Annexe complémentaire 5 – Avis du SDIS

2. Proposition de plan pour la centrale d'Adelans

3. Validation du plan par le SDIS 70 et ajout de préconisations

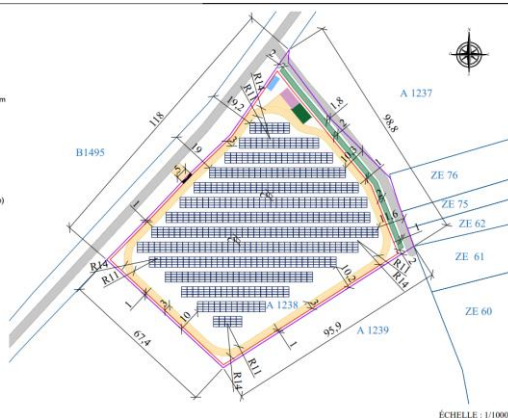
- Mise en place d'une piste périphérique interne de 3 m de large,
- Installation d'une bâche de 30 m³, avec une distance maximale de 200 m par rapport aux éléments de la centrale,
- Respect d'un écart de 10 m avec la forêt (hors haies) alentour. Un écart plus important ne serait malheureusement pas envisageable, car il réduirait trop la surface disponible et compromettrait la viabilité économique de ce projet communal,
- Intégration d'un rayon de courbure de 11 m,
- Aménagement d'un portail d'entrée de 5 m de large.

Ces aménagements paraissent conformes à nos attentes.

- La force portante des voies doit être calculée pour un véhicule de 160 kilonewtons avec un maximum de 90 kilonewtons par essieu, ceux-ci étant distants de 3,60 mètres au minimum.
- Permettre l'ouverture du portail d'accès au site (système sécable ou ouverture au moyen de tricoises).
- Prévoir un entretien des voies d'accès et le maintien en bon état de propreté des parcelles de l'installation placée sous le contrôle de l'exploitant afin de limiter la propagation d'un éventuel incendie. Les voies d'accès extérieures au site (ex. voirie communale) devront être praticables et débroussaillées.

- Une réserve incendie de 30 m³ doit être implanté à une distance de 200 mètres maximum du risque à défendre et sera aménagée et signalée conformément à la norme NFS 61-221.
- Les plateformes de mise en station des engins d'incendie doivent répondre à des critères de planéité et de stabilité (16 tonnes).
- Isoler les locaux à risques (postes de livraison, transformateurs...) par des parois coupe-feu de degré 2H.
- Equiper ces locaux d'extincteurs appropriés aux risques à défendre.

- Installer une coupure générale électrique de l'ensemble du site placée à proximité de l'accès des secours.
- Afficher les consignes de sécurité, les dangers de l'installation, les procédures de coupure de l'installation sous la forme d'un schéma exploitable par les services d'incendie et de secours, ainsi que le numéro de téléphone à composer en cas de danger.
